PROJECT: Uitbreiding van een eengezinswoning met een extra slaapkamer

PLAN: Nieuwe Verdieping +1

BOUWPLAATS:
Hortensiastraat 85
9000 Gent

DOSSIER : 917-25
PLANNR: BA_HORT85_P_N_2
DATUM : 19/12/2025
SCHAAL : 1/100
BLAD : 16/22

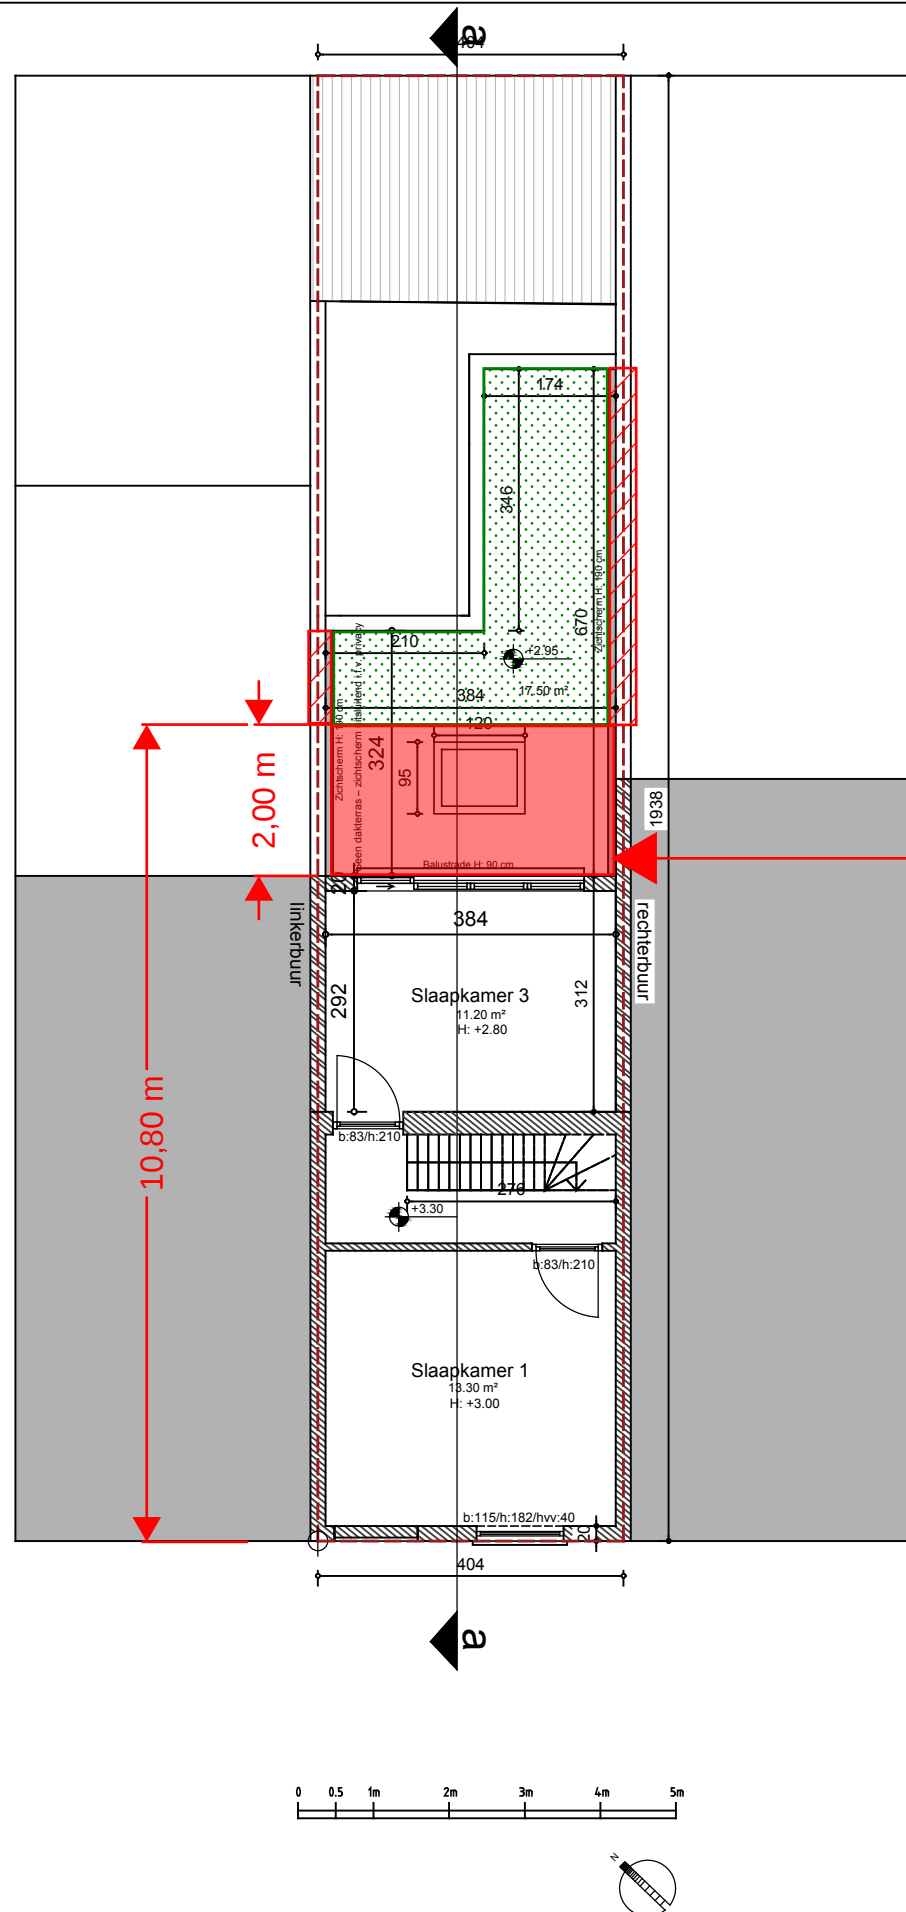
Uitgesloten uit de vergunning

- Het integraal inrichten van het platte dak als dakterras
- Het bijkomend ophogen van de scheidingsmuren in functie van zichtscheren voor dit dakterras dieper dan 10,8m gemeten vanaf de rooilijn.

ZIE BIJZONDERE VOORWAARDE(N)

Dakterras

Het dakterras mag maximaal 2m dieper voorzien worden t.o.v. de linker aanpalende, met een maximale bouwdiepte van 10,8m (gemeten vanaf de rooilijn).

Het dakterras dient voorzien te worden van een balustrade van min. 1,1m hoog als afscheiding tot het achterliggende platte dak.

Het overige deel van het platte dak (dieper dan 10,8m) dient integraal ingericht te worden als ontoegankelijk groendak. Dit groendak mag enkel toegankelijk zijn in functie van onderhouds- of herstellingswerken.
